**: ID_VIP: 3084 - Istanza di Valutazione di Impatto Ambientale ai sensi del
D.lgs. 152/2006 e ss.mm.ii. relativa al progetto per la realizzazione di un
impianto pilota geotermico denominato "Lucignano" nel comune di
Radicondoli (SI) – proponente società Lucignano Pilot Project s.r.l.;**
Osservazioni

OSSERVAZIONI INERENTI ALLA COMPATIBILITA' AMBIENTALE DEL PROGETTO PER LA REALIZZAZIONE DI UN IMPIANTO GEOTERMICO PILOTA DENOMINATO "LUCIGNANO"

PERMESSO DI RICERCA E IMPIANTO PILOTA GEOTERMICO "LUCIGNANO"

Osservazioni sugli aspetti geotermici specifici

Fig. 3.1.1

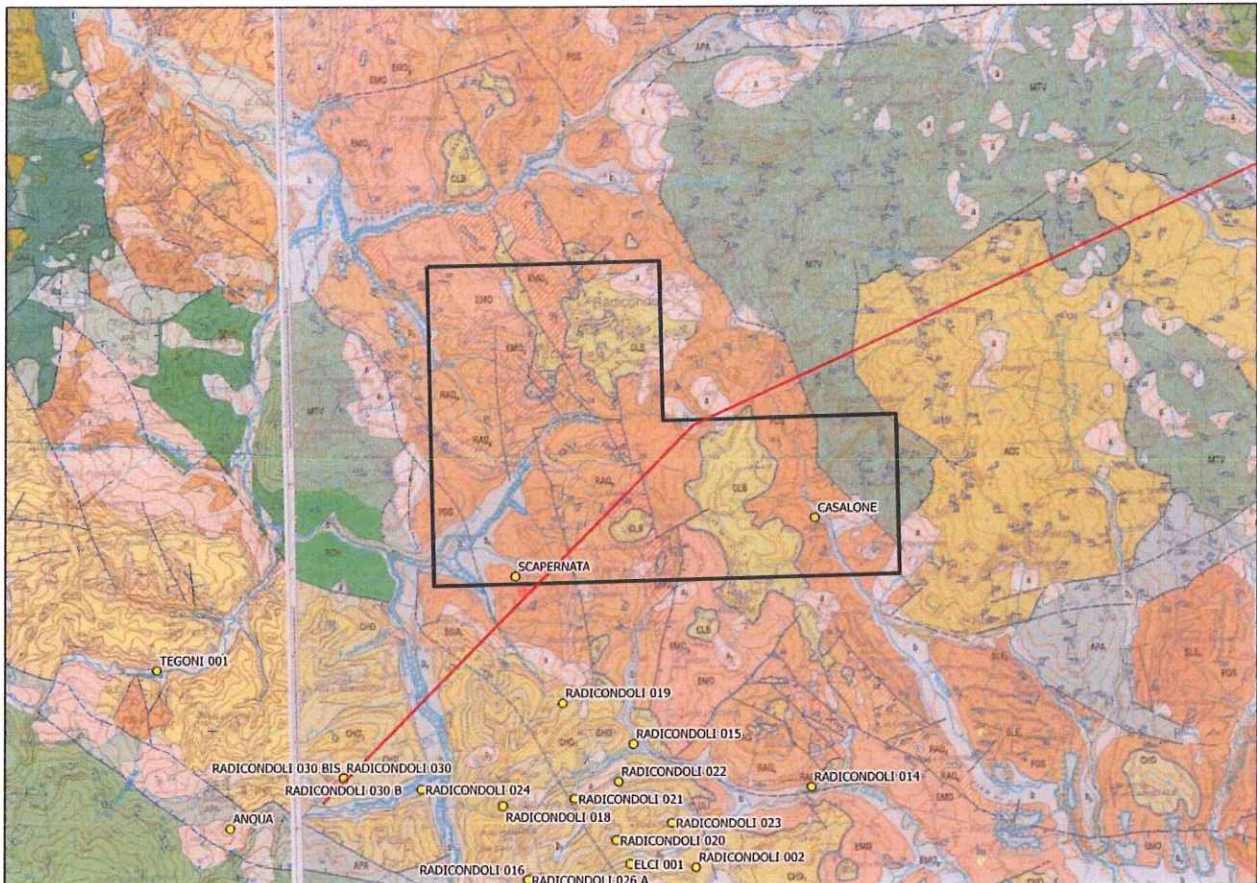
Premesso che la documentazione presentata non si basa su alcuno studio recente e originale, previsti solo in una fase successiva, ma sulla raccolta di dati e studi preesistenti, il modello del serbatoio geotermico è definito sulla base dei pozzi perforati nelle vicinanze dell'area del permesso di ricerca (vedi figura 3.1.1) che segue), in particolare i pozzi ENEL: Scapernata e Casalone (interni al permesso di ricerca), Radicondoli 14, 15, 19D, 21 e 22 (situati a sud del permesso di ricerca).

Fig. 3.1.2

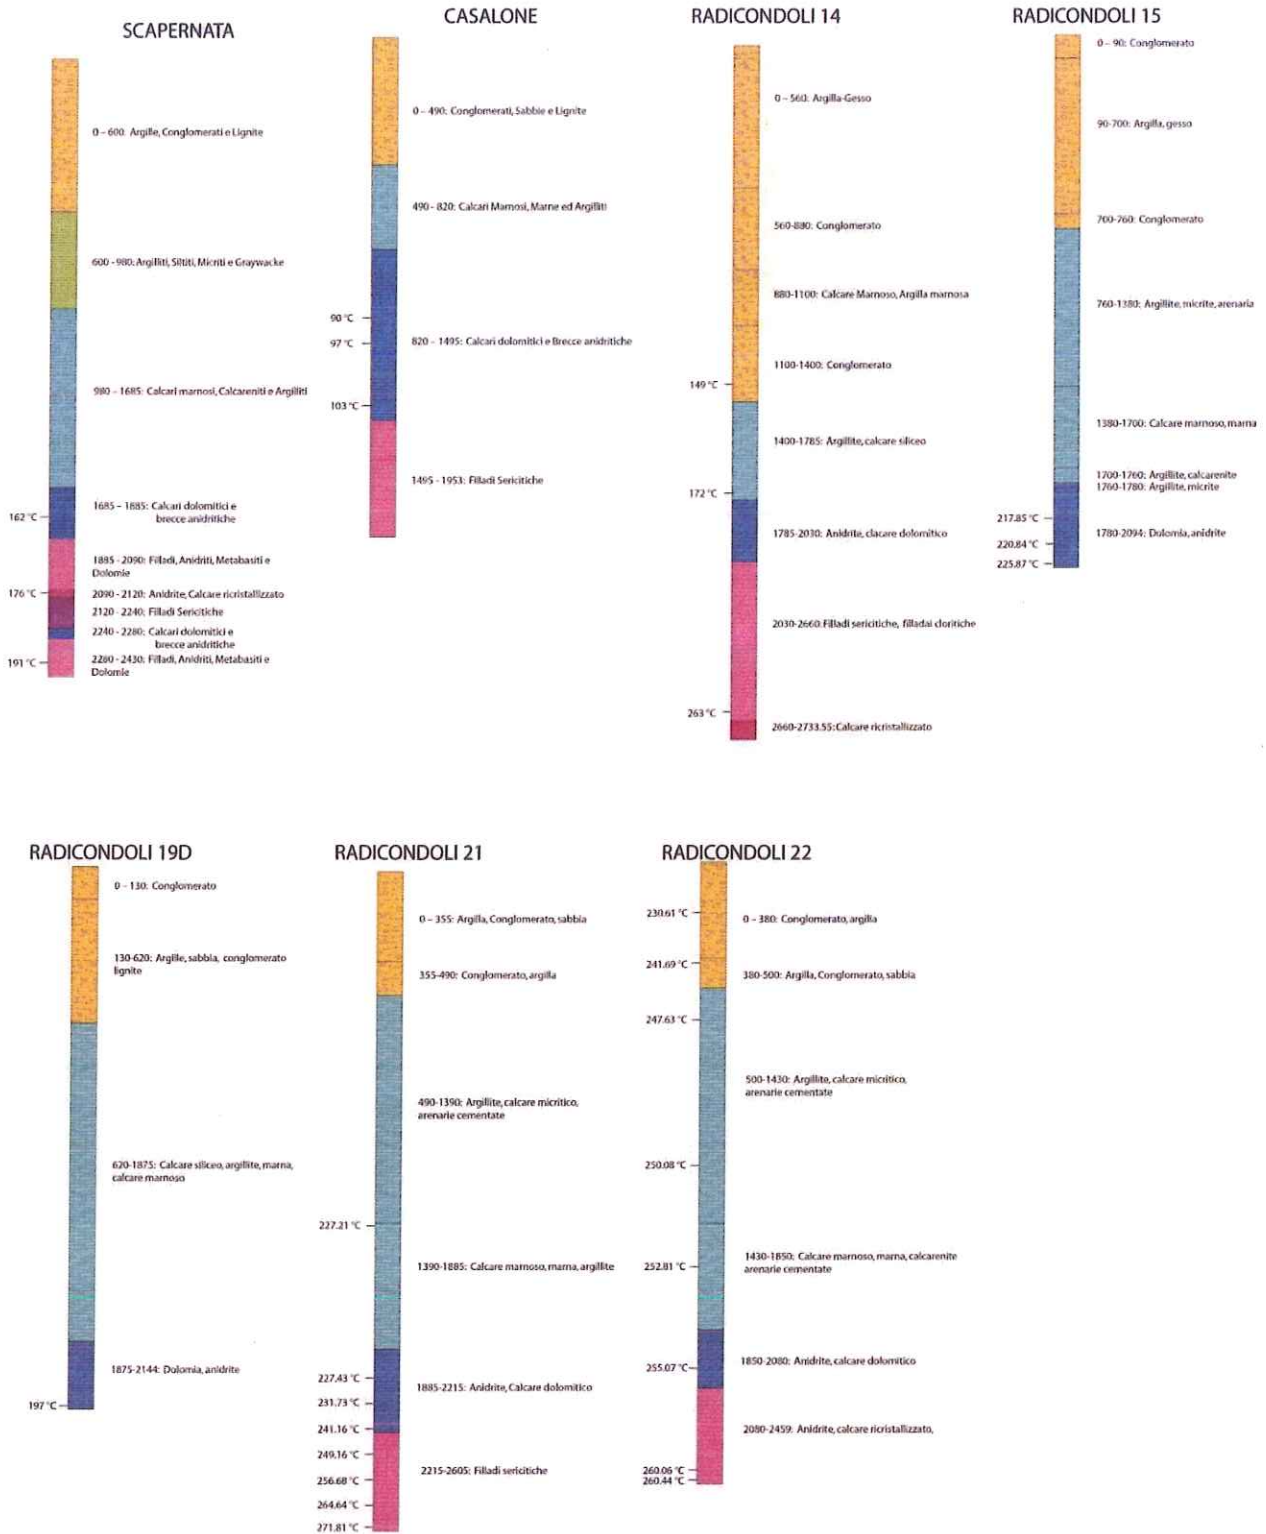
Nelle figure 3.1.2 e 3.1.2a sono riportati i profili stratigrafici di detti pozzi e la legenda.

Successivamente, facendo perno sul fatto che il pozzo Scapernata sia stato progettato con foro aperto dal tetto dei calcari dolomitici e brecce anidritiche (serie toscana) fino a fondo pozzo, comprendendo anche gli strati a filladi, calcari ricristallizzati, metabasiti del basamento metamorfico (formazione di Boccheggiano), il Proponente ne ha dedotto una continuità del serbatoio geotermico che comprenderebbe oltre alle formazioni permeabili della serie toscana anche le formazioni metamorfiche sottostanti, per uno spessore che si prevede possa anche superare i 2000 metri.

Tuttavia, tale conclusione non è supportata da rilievi diretti né, al di là degli schemi di stratificazione mostrati in fig. 3.1.2, sono stati considerati e riportati i profili stratigrafici dei vari pozzi, così come compilati dal geologo di cantiere, con le relative annotazioni su fratture e permeabilità.

Fig. 3.1.3

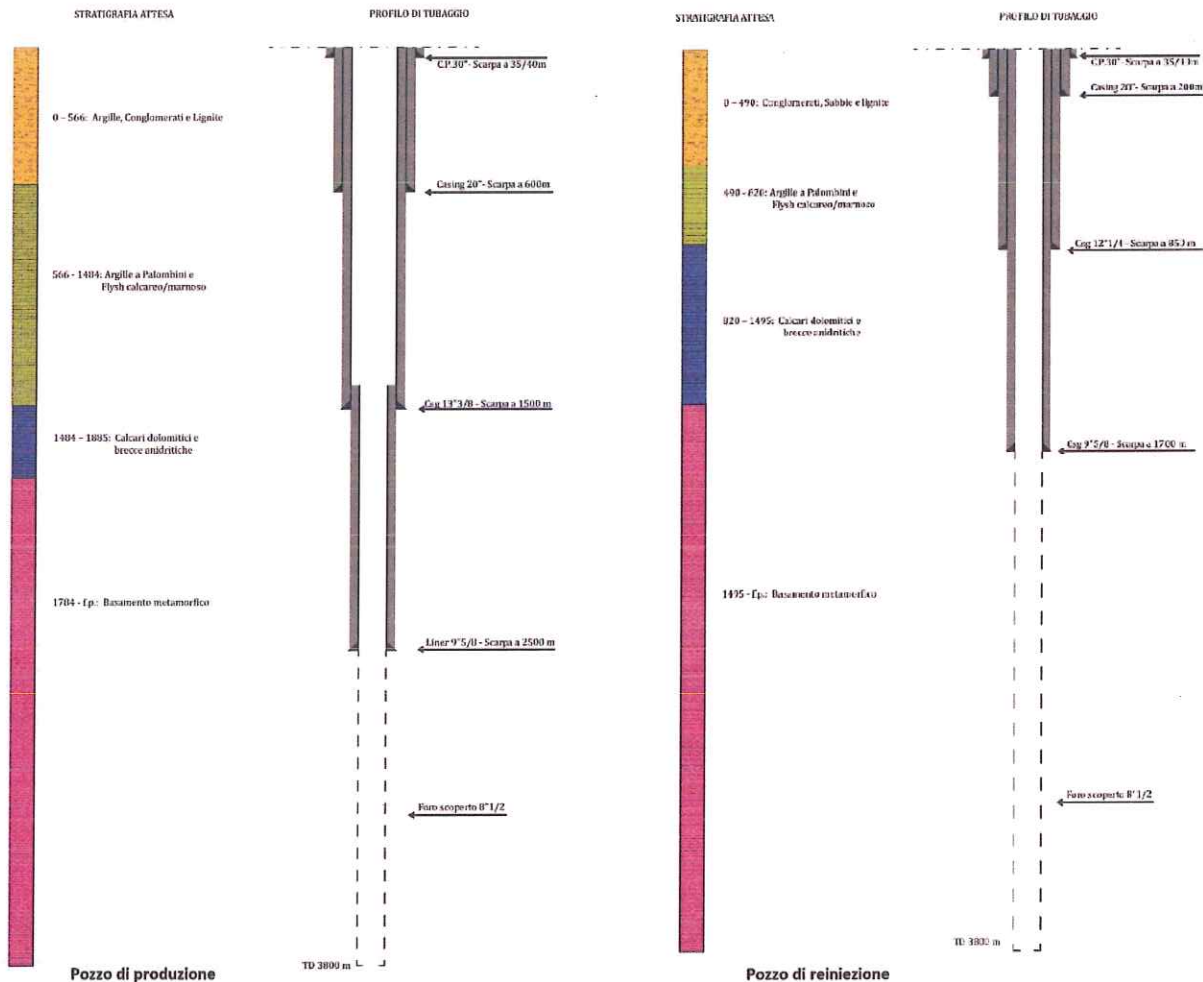
Nel caso specifico della Toscana, come già accennato nell'inquadratura geologica ed idrogeologica, questo potenziale serbatoio d'interesse regionale, per la sua presenza pressoché continua, è stato assimilato all'insieme delle formazioni prevalentemente carbonatiche (d'età mesozoica) della Serie Toscana e, almeno in parte, alle formazioni metamorfiche del basamento paleozoico.

Fig. 3.3.1

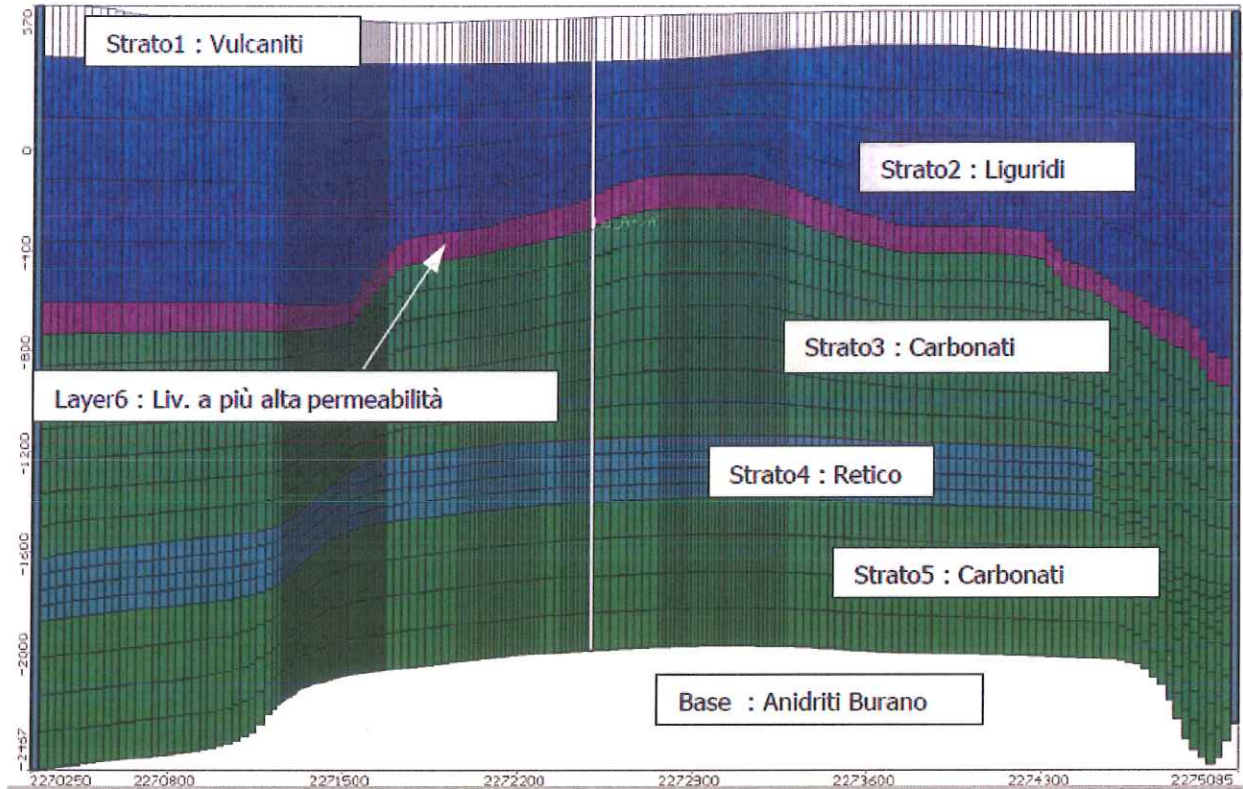
Per dare risposta alle criticità individuate nei precedenti paragrafi e, anche, a quanto sarà evidenziato successivamente in relazione alla microsismicità indotta, è necessario mettere a punto un modello numerico idrogeologico del serbatoio carbonatico, che definisca le modalità di ricarica dello stesso, la direzione di deflusso sotterraneo e la compatibilità di utilizzo dei fluidi con il bilancio idrogeologico dei sistemi acquiferi presenti nell'area.

Utilizzando un adeguato software di simulazione numerica, estesa all'arco temporale di produzione prevista, con il modello così individuato cui sono applicate le forzanti di sistema, rappresentate dal ciclo produzione/reiniezione con le relative portate, si possono ottenere i valori attesi di:

Fig. 4.3.1.1

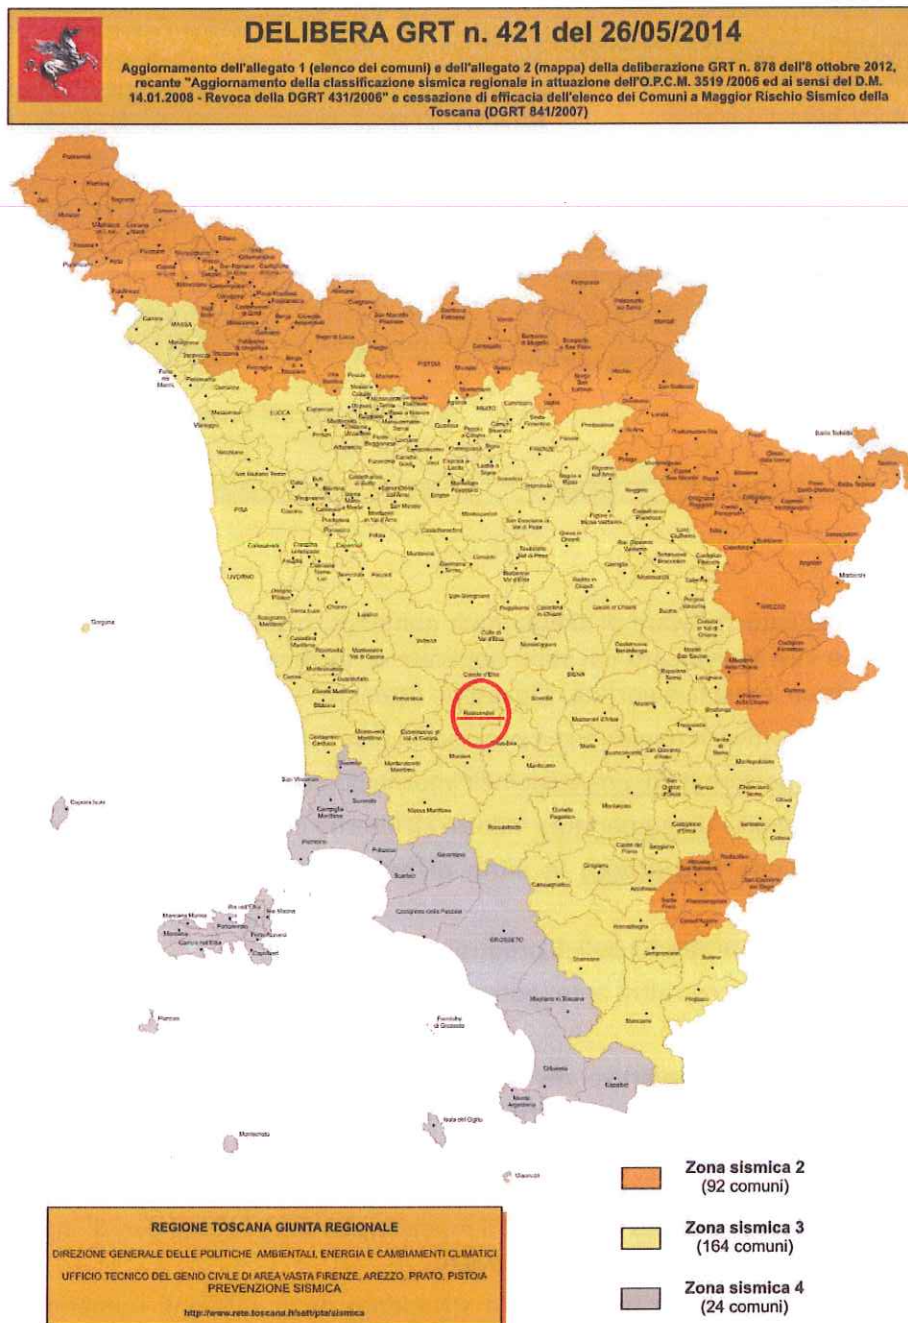
Nell'ambito della classificazione sismica regionale e suoi aggiornamenti (DGR 431/2006, 878/2008, 421/2014), il Comune di Radicondoli ha mantenuto l'appartenenza alla classe sismica 3, con $a_{max}=0.15 a_g/g$, corrispondente a rischio sismico medio-basso (fig. 3.4.1.1).

Fig. 4.3.1.2

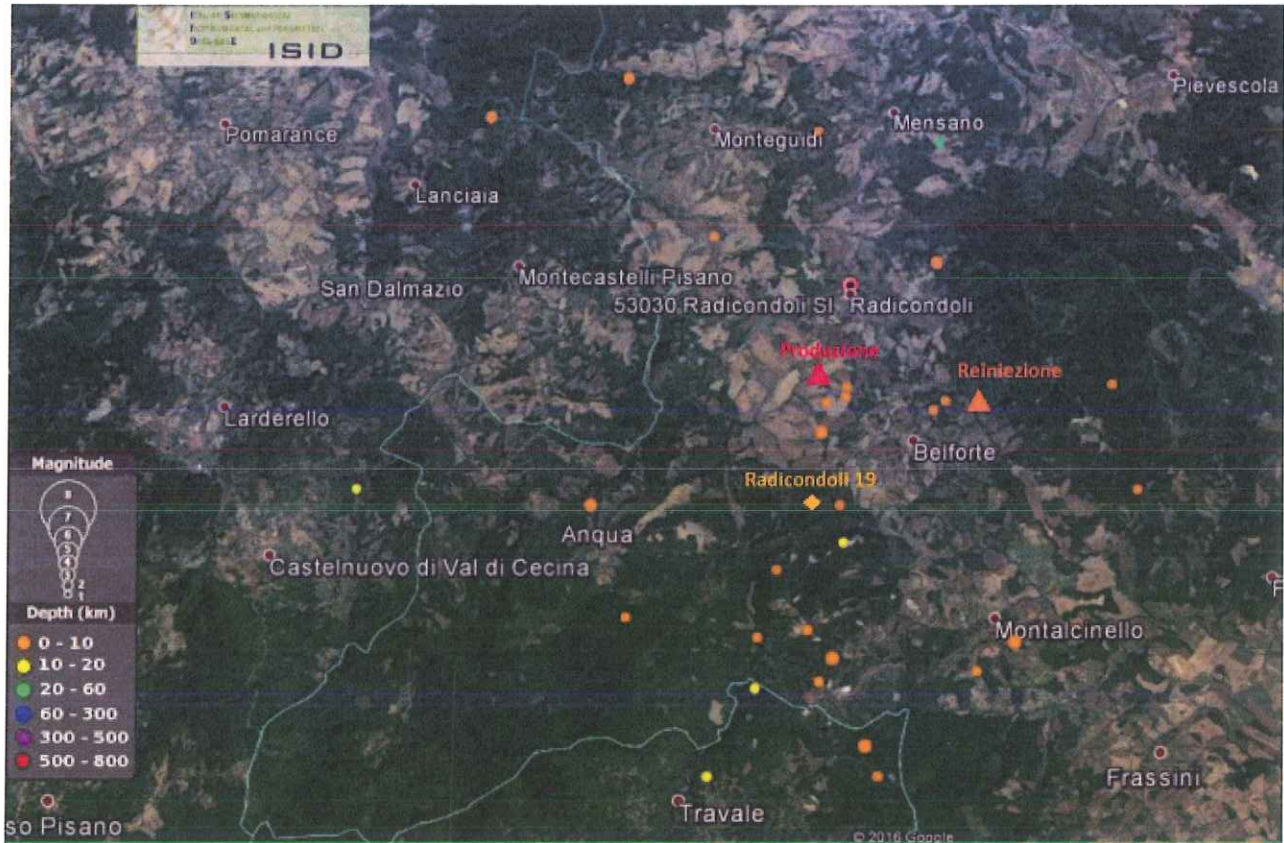
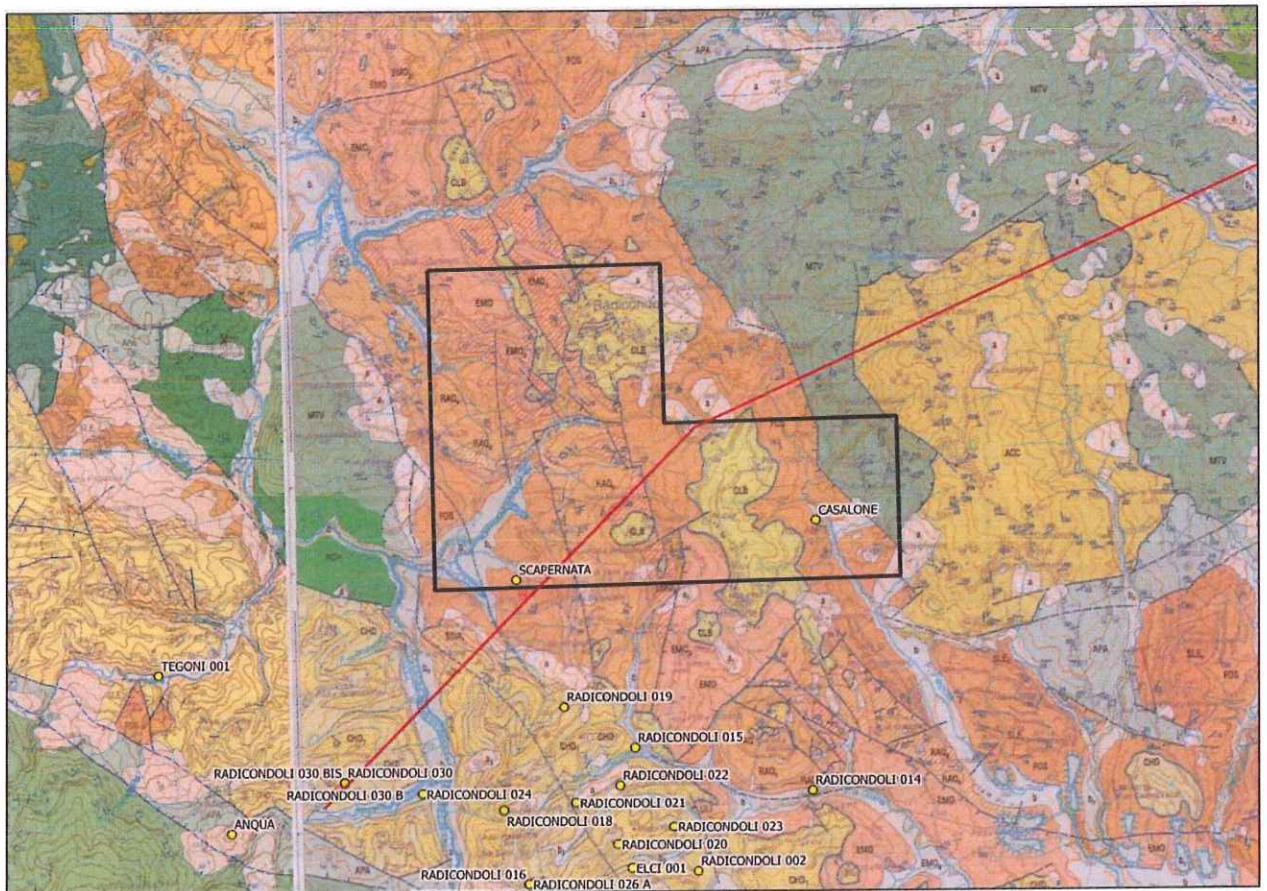
Tuttavia, l'esame del catalogo sismico nazionale permette di ricavare nell'area una serie di 30 sismi strumentali (a partire dal 1985), ma con intensità percepibile ($M > 2.5$), in un range di 10 km dall'area in esame (fig. 4.3.1.2 e Tab. 4.3.1.1).

Si tratta in prevalenza di sismi con ipocentro superficiale (< 10 km) allineati verso S (Travale), in buona coincidenza con le perforazioni dei pozzi del campo geotermico denominato Travale-Radicondoli (fig. 4.3.1.2).

Profondità epicentrale bassa (< 5 km in 14 eventi su 30, > 10 km solo in 5 eventi su 30) e localizzazione epicentrale, concentrata nell'area di perforazione dei pozzi Radicondoli permettono di ipotizzare una correlazione tra eventi (micro)sismici e coltivazioni geotermiche.

Tuttavia, a parte l'espressione della volontà di realizzare un piano di monitoraggio microsismico, peraltro minimale, il Proponente non affronta altrimenti la questione della sismicità potenzialmente innescata dall'attività produttiva.

Fig. 4.1.1

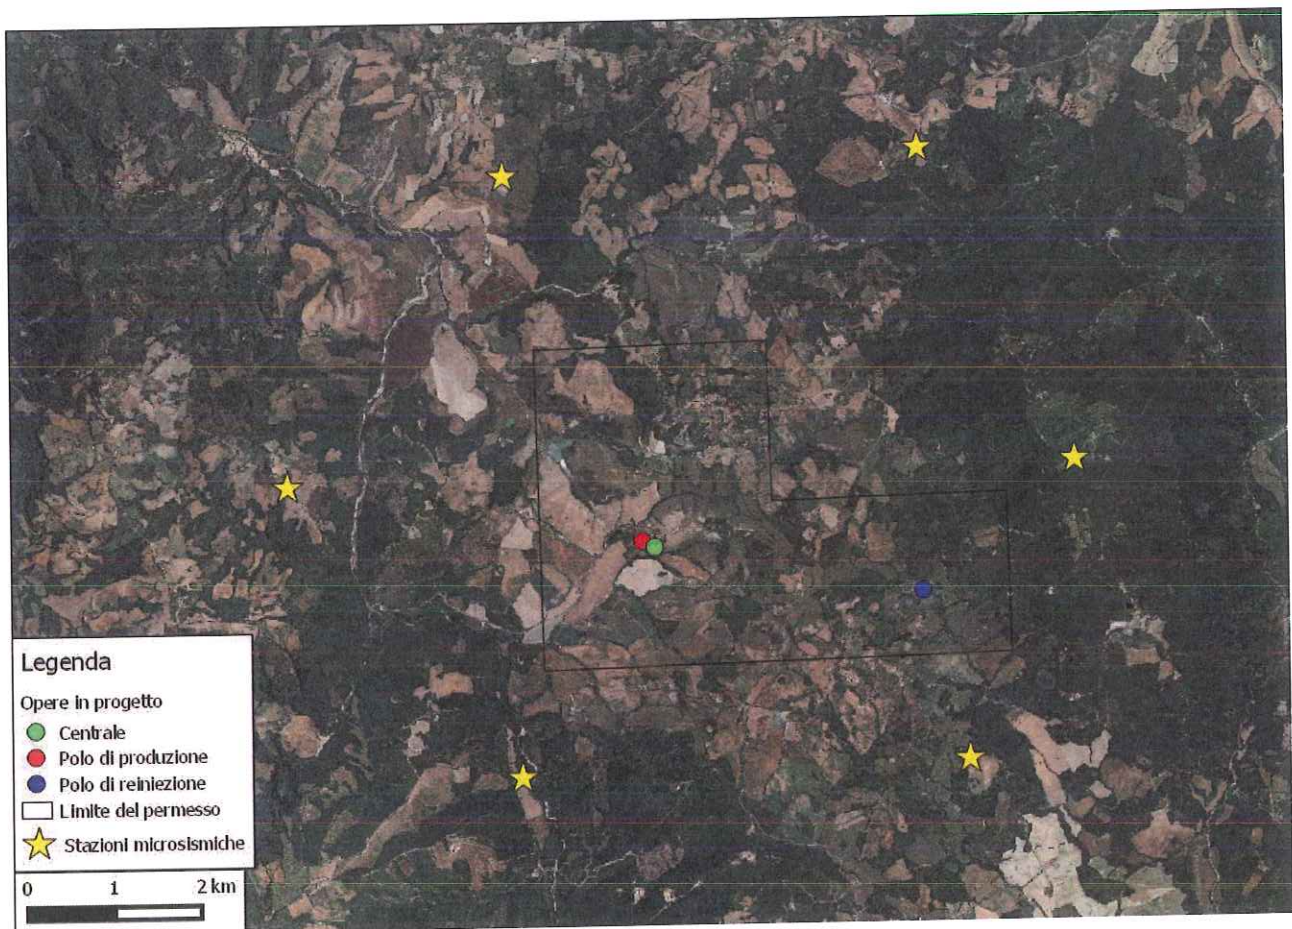
Si osserva, peraltro, che il numero e la disposizione delle stazioni previste è tale per cui, a parte le due stazioni più a E, che distano dal polo di reiniezione¹¹ ca. 2km, le altre si trovano dallo stesso polo a distanze molto superiori, fino ad arrivare e superare i 7 km per le due stazioni in vicinanza dell'angolo NW del permesso di ricerca.

Poiché il livello di rilevazione di una stazione sismica è funzione anche della distanza tra la stazione e l'ipocentro dell'evento, un evento sismico di piccola magnitudo può essere registrato, localizzato e analizzato quanto più il suo epicentro è prossimo alla stazione.

Stante ciò, si ritiene che la rete di monitoraggio proposta sia poco efficiente per gli obiettivi che si propone, sia per numero che per distribuzione spaziale delle stazioni.
